19 septembre 2018

Urgent : Information de sécurité importante
AFX® Endovascular AAA System

Cette lettre fournit des informations importantes concernant l'AFX Endovascular AAA System (AFX System) destiné au traitement endovasculaire des patients atteints d'anévrismes de l'aorte abdominale (AAA). Dans de précédentes mises à jour de sécurité, Endologix a fourni des informations relatives aux taux d'endofuites de type III et des suggestions pour la surveillance et le traitement des patients. Cette notification fournit les informations complémentaires suivantes :

Figure 4 : Vérifier que le fil-guide n'est pas coincé derrière l'entretroise de stent

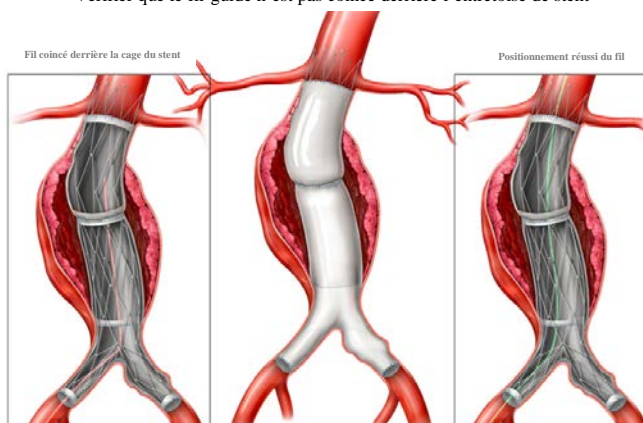
1. Se reporter aux protocoles de l'établissement pour l'anesthésie, l'anticoagulation et la surveillance des signes vitaux.
2. Positionner le patient sur la table d'imagerie de manière à permettre un contrôle angiographique depuis l'arc de l'aorte jusqu'aux bifurcations fémorales.
3. Atteindre l'accès luminal via les artères fémorales.
4. Établir un contrôle vasculaire proximal et distal adéquat de l'artère fémorale exposée, si nécessaire.
5. En suivant le mode d'emploi du fabricant, faire progresser un fil-guide flexible à extrémité en J, ou un cathéter en queue de cochon, ou un fil-guide équivalent acceptable, dans le système vasculaire sous contrôle angiographique.
 - **REMARQUE :** Le choix d'un dispositif approprié peut limiter la probabilité d'un suivi derrière une entretroise de stent. Se reporter à la **Figure 4**.

Figure 5 : Utilisation d'un ballon pour confirmer le positionnement correct du fil-guide

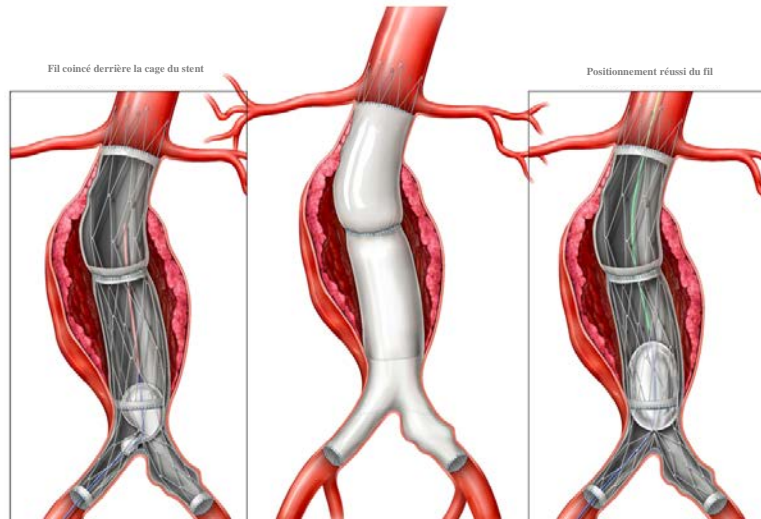
6. Une fois le fil-guide flexible à extrémité en J ou le cathéter en queue de cochon au-dessus du dispositif AFX existant, faire avancer lentement un ballon d'occlusion ou un ballon en PTA le long du fil sous contrôle angiographique. Gonfler lentement le ballon, conformément aux instructions du fabricant, jusqu'à ce qu'il soit complètement formé. Il est recommandé d'utiliser un ballon d'occlusion ou un ballon en PTA de 12 mm de diamètre partiellement gonflé afin de vérifier que les dispositifs ne se trouvent pas derrière une entretroise du stent.

- Faire progresser et rétracter le cathéter à ballon sur toute la longueur du dispositif AFX existant afin de vérifier l'accès approprié au fil luminal.

- **REMARQUE :** L'entortillement du ballon pendant le gonflage ou l'agrandissement d'une section de la cage du stent peut être le signe d'un fil placé derrière une entretroise du stent. Se reporter à la **Figure 5**.
